臺南市政府建造執照及雜項執照簽證
項目抽查復核小組

104 年第一次會議紀錄

104 年 3 月 30 日召開

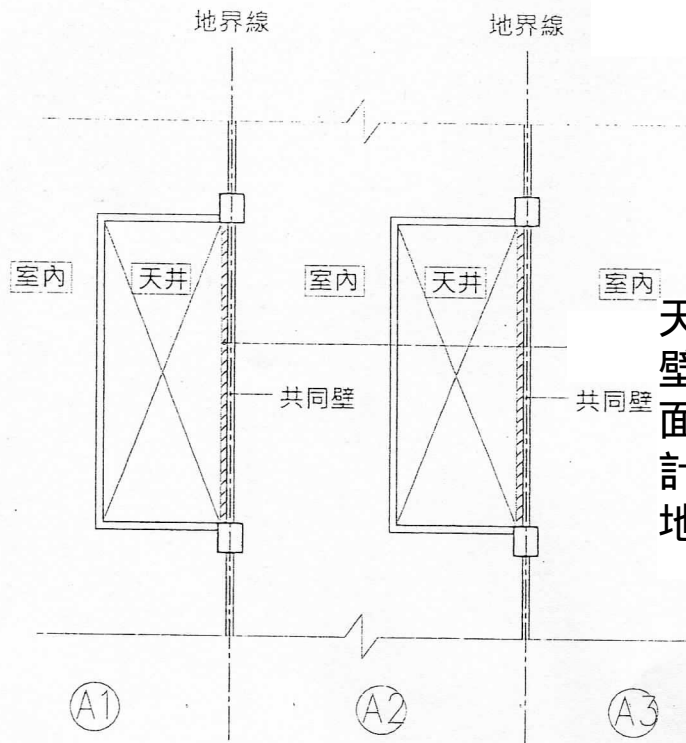
臨時提案六：本案南向垂直綠化庭園區是否認定為採光天井？應如何計算其建築面積與容積樓地板面積？於垂直綠化庭園區內所設置的戶外一般直通樓梯(鋼構乙梯)已具半小時防火時效符合防火構造規定，是否仍須檢討建築技術規則建築設計施工編第 110 條規定？如須檢討，應如何檢討？(提案人：張景堯建築師事務所)

- 一、本案為避免臨道路面西曬大面開窗採光與符合地面層停車須求，除退縮騎樓地綠化外，建築配置朝南的垂直綠化庭園，並將建築物改採面向庭園作開窗採光與陽露台設置。
- 二、垂直綠化庭園區經與結構技師討論僅設置必要性結構。垂直綠化外框結構採鋼筋混凝土樑柱構造，以維持整體鋼筋混凝土結構穩固性；將中間各樓層混凝土結構樑改採為輕量化鋼骨結構，並僅設置必要性鋼構直通樓梯、鋼構過廊與垂直綠化鋼構維修道，以利各層採光與垂直綠化維護。

- 一、本案以各層 3 號樑線處之外牆認定為建築外牆位置，其各層水平開口部分(無樓地板處)應無計入建築面積、容積樓地板面積與樓地板面積之必要。但惟上各層水平開口部分之構造物投影面積與樓地板面積，仍應計入建築面積、容

積樓地板面積與樓地板面積。

- 二、鋼構乙梯為一般戶外直通樓梯，故鋼構乙梯應無須檢討建築技術規則建築設計施工編第 110 條規定中外牆開口面積與無須加設防火牆之必要；但仍應依建築設計施工編第 110 條規定檢討鋼構乙梯構造之防火時效，距離基地境界線未達 1.5 米範圍內，鋼構乙梯構造應具有一小時以上防火時效；距離基地境界線在 1.5 米以上未達三公尺範圍內，鋼構乙梯構造應具有半小時以上防火時效。上述距離以基地境界線到樓梯扶手外緣作計算。

提案一附件

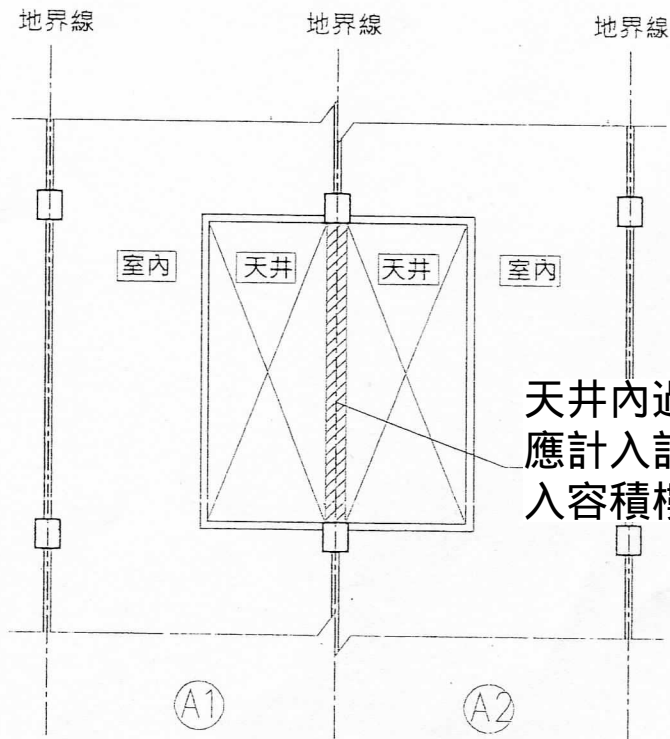
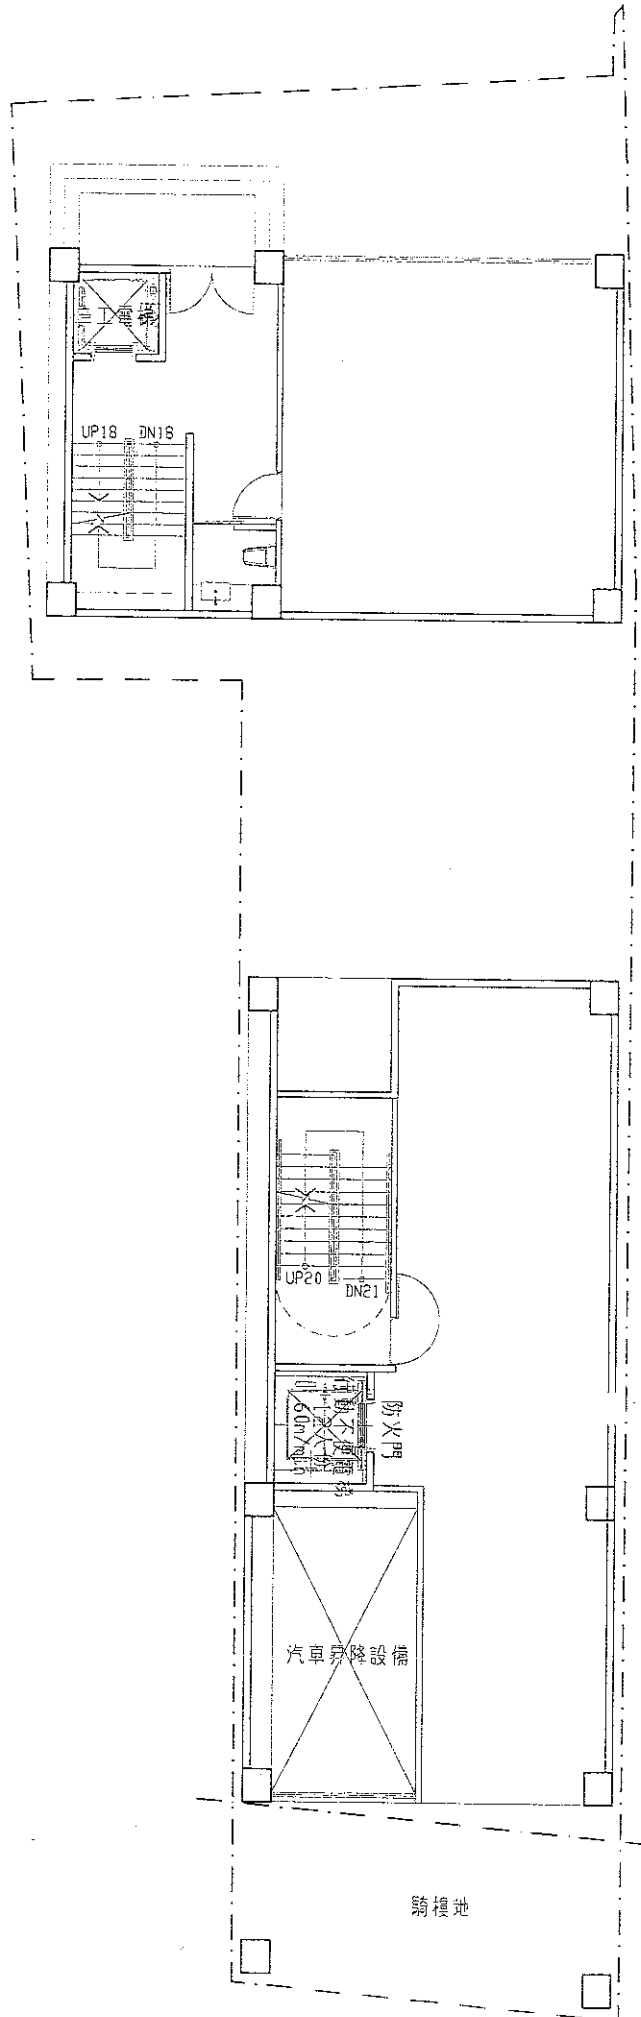
提案一：連棟透天天井內之共同壁外露樑是否計入建築面積疑義？
提請討論。(提案人：周貞國 建築師)

說明：有關連棟透天天井內之共同壁外露樑是否須將其外露樑投影面積計入建築面積？

若天井內之共同壁乃臨接鄰戶之室內空間，其外露樑投影面積應無計入建築面積之必要。但若與鄰戶臨接之相對位置亦為天井，則其結構性之過樑應自地界線分別計入建築面積。

決議：本案採通案決議：連棟透天型態建築物之天井內共同壁之外露樑或過樑，其建築面積計算，依 89.10.5 台內營字第 8984527 號函釋規定，其天井內過樑(無共同壁體)、或扣除室內與共同壁壁體之剩餘露樑水平投影面積(有共同壁體)，應計入計築面積，但不計入容積樓地板面積檢討。

提案二附件-1

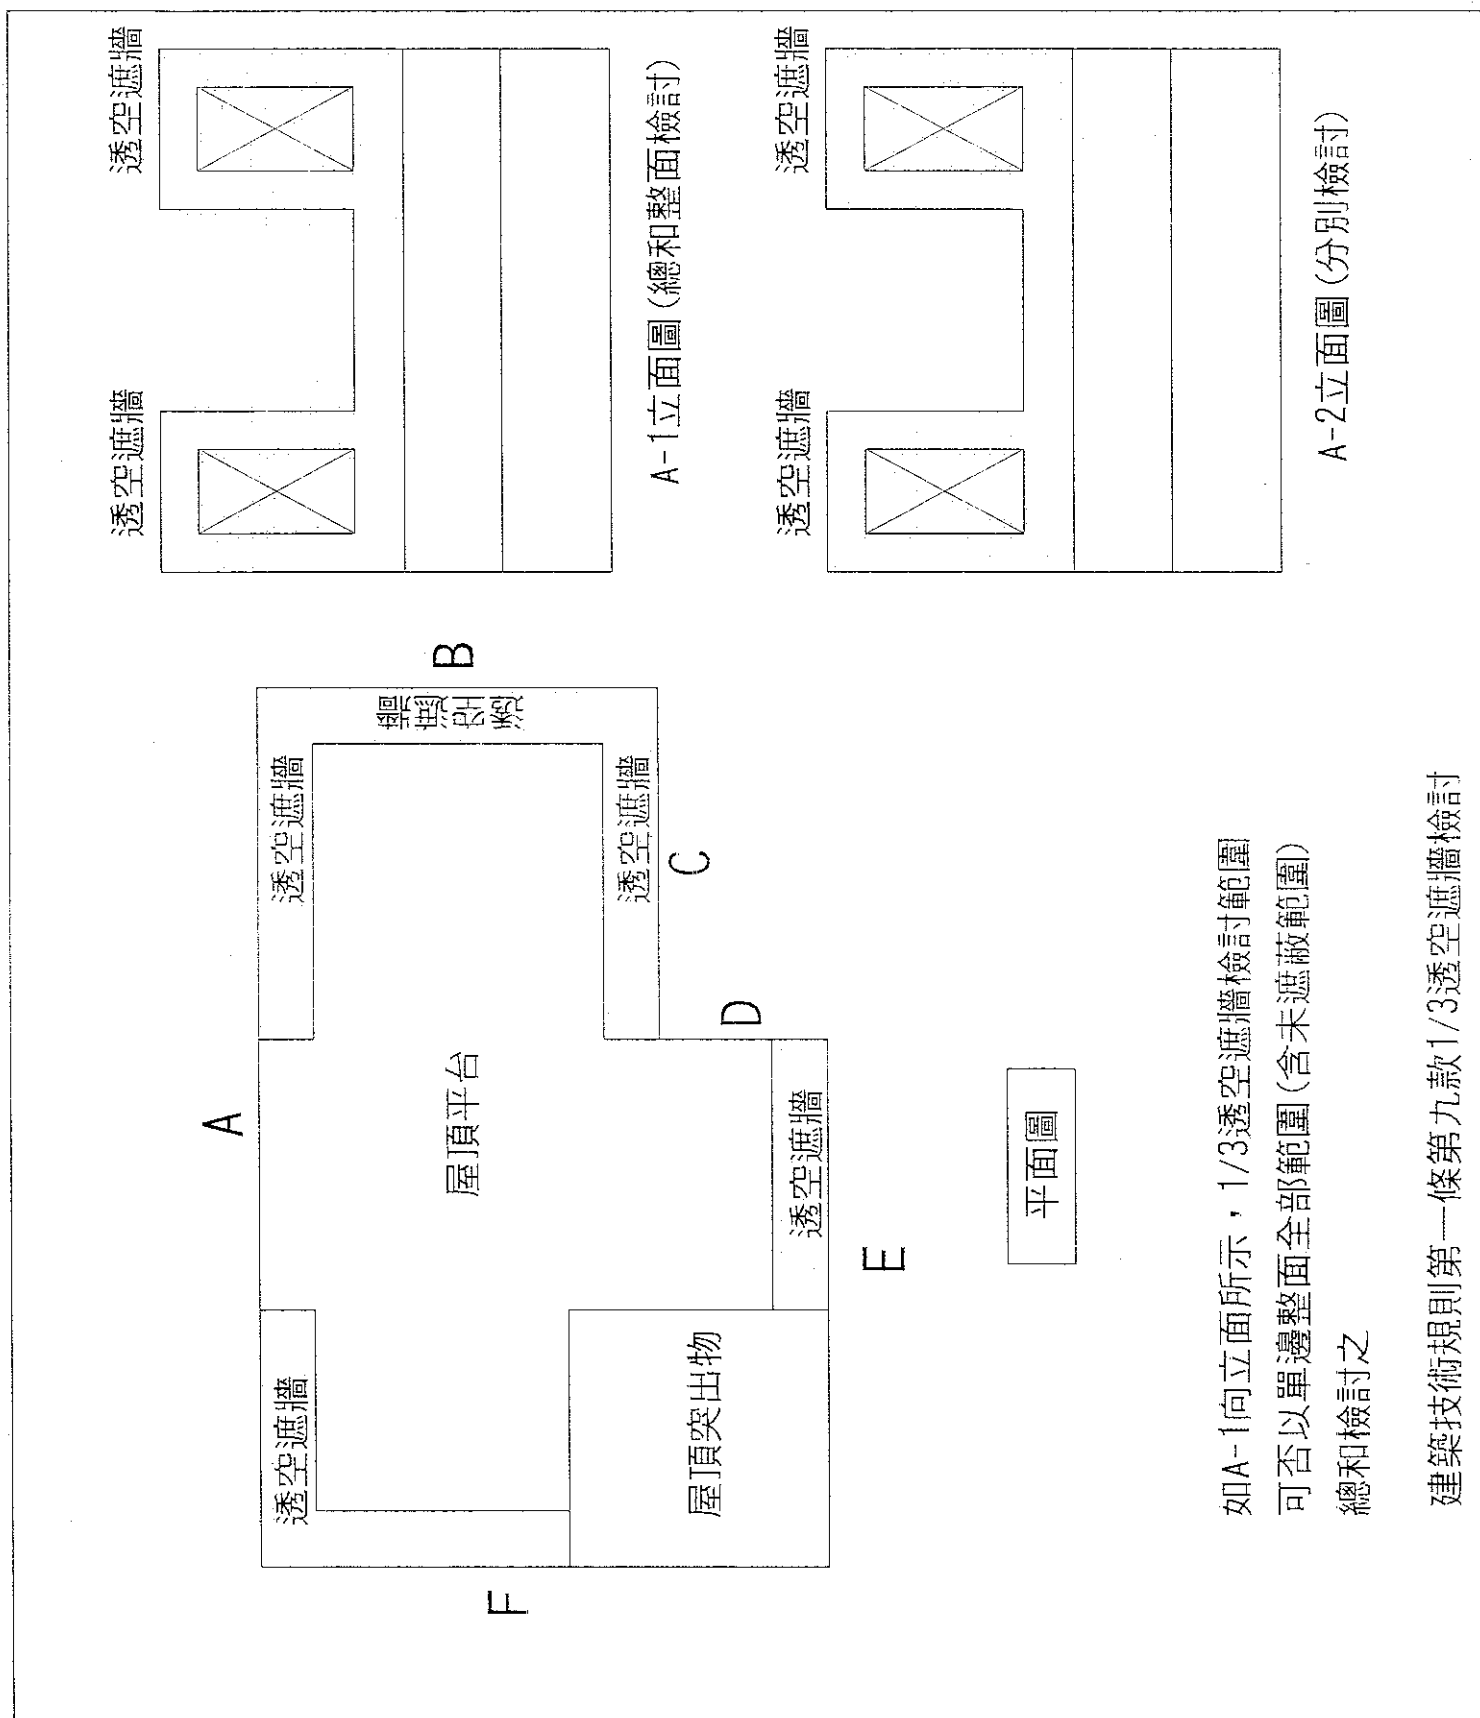
二、如 A-1 向立面所示，1/3 透空遮牆檢討範圍可否以單邊整面全部範圍(含未遮蔽範圍)總和檢討之，敬請釋疑。(詳附件二)

二、透空遮牆應以單邊整面全部面積範圍檢討。

- 一、停車空間數量未超過 30 輛以下，其汽車昇降設備之出入口鄰接騎樓(人行道)者，免受技術規則設計施工編第 59 條之 1 第 2 款及第 136 條規定限制，即免留設自該騎樓(人行道)內側境界線起退讓 2 公尺之緩衝車道。
- 二、建築物突出屋面之三分之一以上透空遮牆檢討，須扣除依法應設置女兒牆(或欄杆)所佔面積後，再依各「有施作透空遮牆的範圍內」個別檢討其三分之一透空率，無施作透空遮牆之面積均不得計入檢討，非以單邊整面之面積合計檢討，亦非以建築物四面全部合計檢討。

提案四(附圖一)

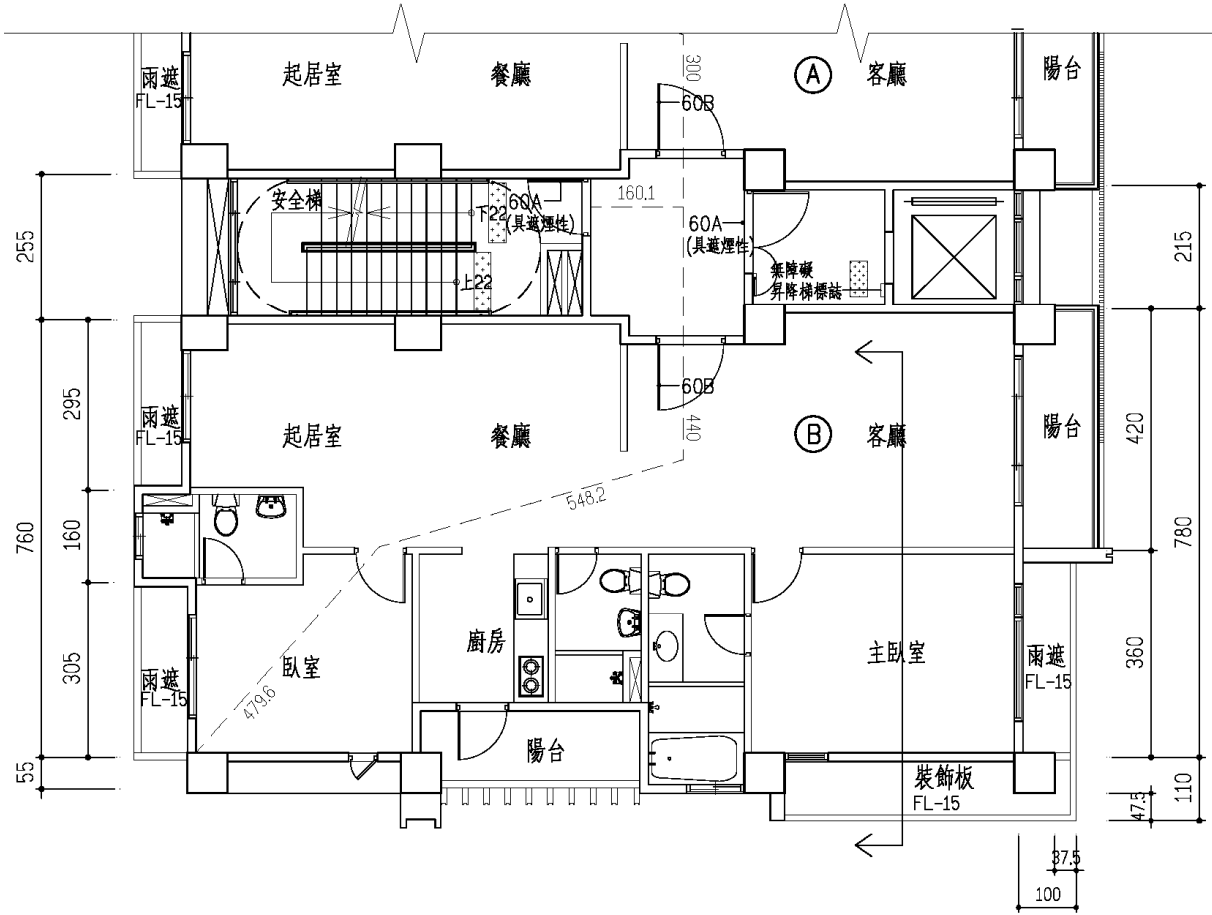
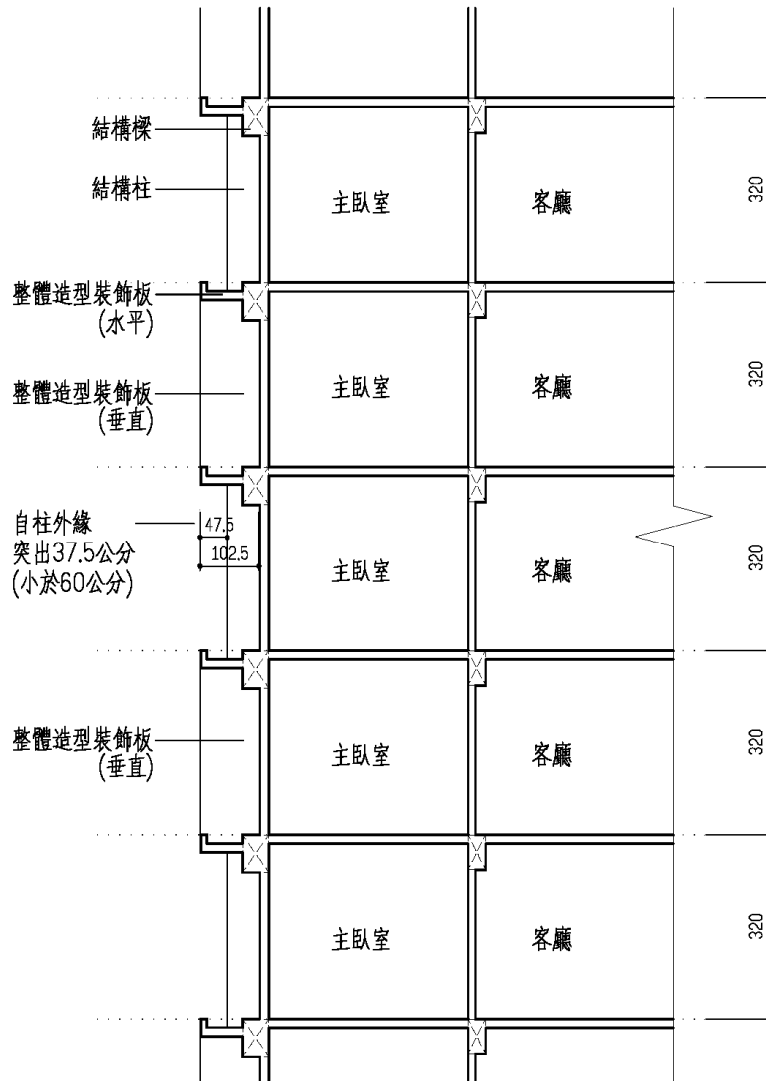
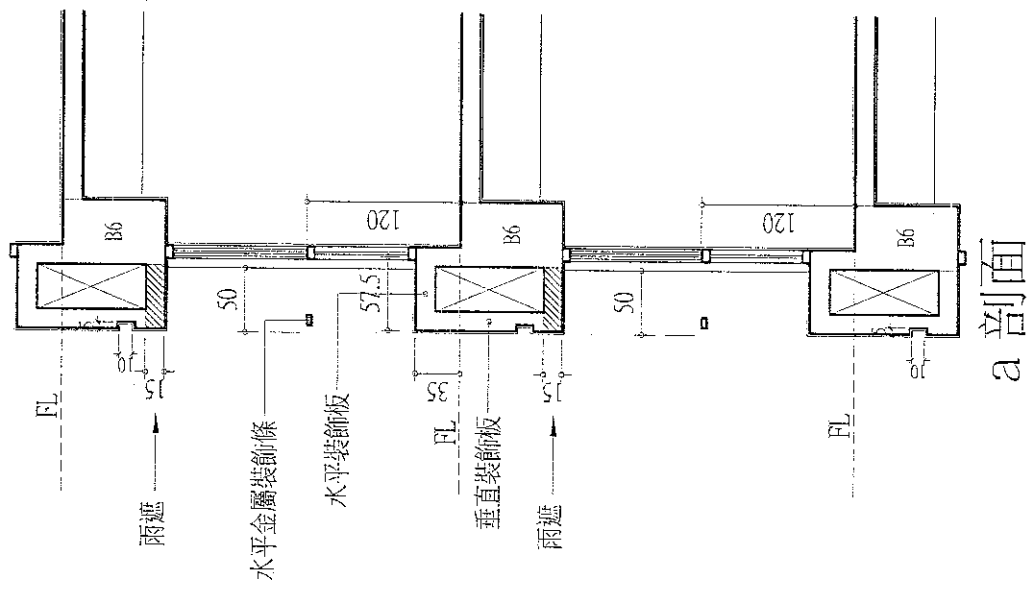
- 一、依 103 年「台南市政府建造執照及雜項執照簽證項目抽查復核小組」第一次會議提案六之決議辦理。
- 二、本案設置於側向之裝飾板，係為延續正向雨遮之水平線條，以形成立面轉角之連續框架視覺效果(參考外觀透視)構造上採降版 15 公分，且該部分之外牆僅設置一寬 60 公分之外推窗，其餘部分為實體牆(詳平、剖面圖說)。裝飾版突出外緣為 47.5 公分，小於 60 公分，尚符合決議內容規

本案設計之外牆裝飾板，尚符合 103 年「台南市政府建造執照及雜項執照簽證項目抽查復核小組」第一次會議提案六之決議，應屬適法。

決 議：本案採個案決議：同意依臺南市建築師公會意見辦理。

高雄市雨遮認定方式

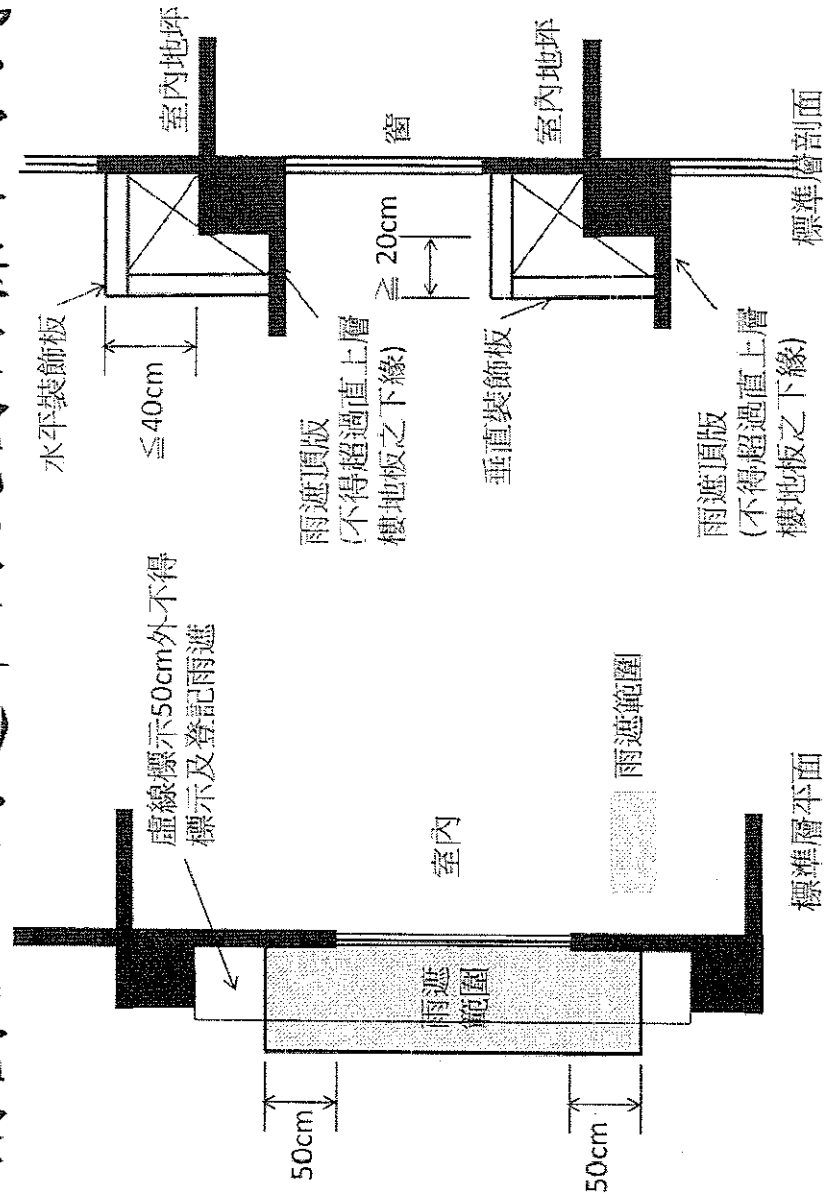
- 一、依內政部 100.4.15 台內營字第 10008022591 號函示有關雨遮相關規定辦理。
- 二、本案雨遮板考量建築物造型及立面景觀加設與雨遮板一體構築之水平及垂直裝飾板(詳本提案附件圖說)

建議雨遮及裝飾板僅能擇一標示；考量建築物立面造型變化，另提出高雄市雨遮認定方式供各位先進參考，再提請討論。

決 議：本案採個案決議：考量增加建築物立面造型變化，以提昇整體都市景觀，得於雨遮板加設整體構築之水平及垂直裝飾板。

北向立面圖

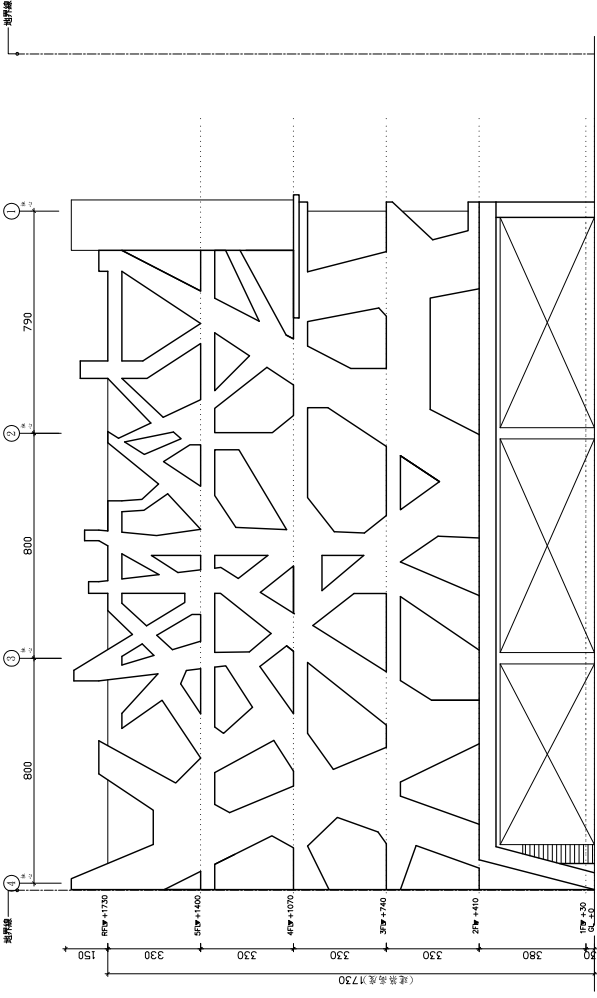
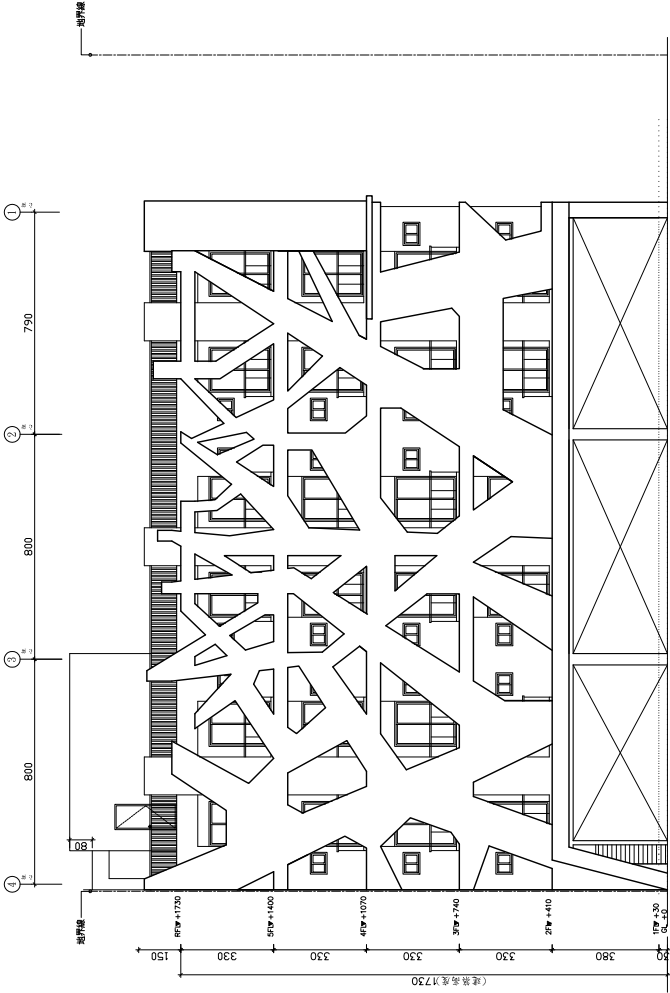
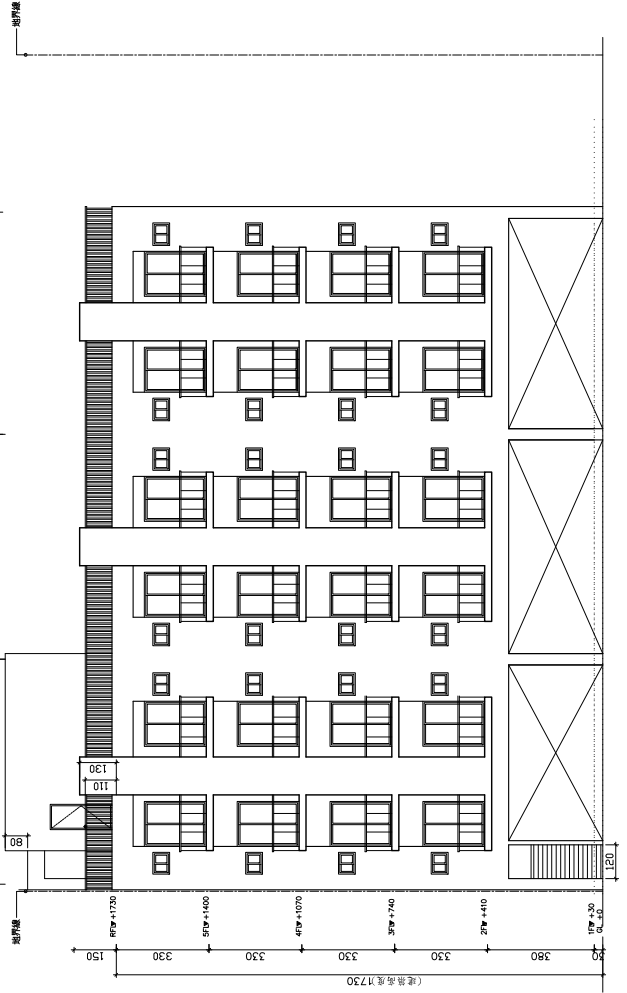
- 一、本事務所在善化區 LM 特區有一類似設計案件，建物立面有一 RC 造型牆，該案經過都審程序、建管二股審查、使管審查通過取得使用執照(如附件一)。
- 二、今本事務所在東區自由段設計一個同樣造型建物，於 104.1.21 於建管一股與郭股長討論，郭股長認為無法沿用善化區 LM 特區上述案例，RC 造型牆需申請或是否計入面積需經過法令研討決定(如附件二)。

- 一、此造型牆模式比照在臺南市善化區善新段 232 地號(經過都市設計審議，102 南工造字第 04480 號建照)並已取得使用執照的案件。
- 二、該造型牆因為與外牆分開，所以不影響後面外牆及陽台的通風及開口檢討，且具美學考量設計，以個案方式同意比照上述案件，該造型牆不計入面積。

決議：本案採個案決議：本案建築物外牆之外側再設置鋼筋混凝土造之框架式造型牆尚非所不許，惟其結構水平過樑應計入建築面積檢討，且二分之一以上為透空(水平過樑及其他水平飾板之投影面積不得超過二分之一)；又造型牆外緣與外牆之水平距離(淨深度)不得超過 2 公尺；並須檢討陽台立面(不含欄杆)面積之二分之一開口率，且不得違反有關採光、通風、防火避難設施(避難層出入口、貳層以上樓層之緊急進口)等相關法令規定。
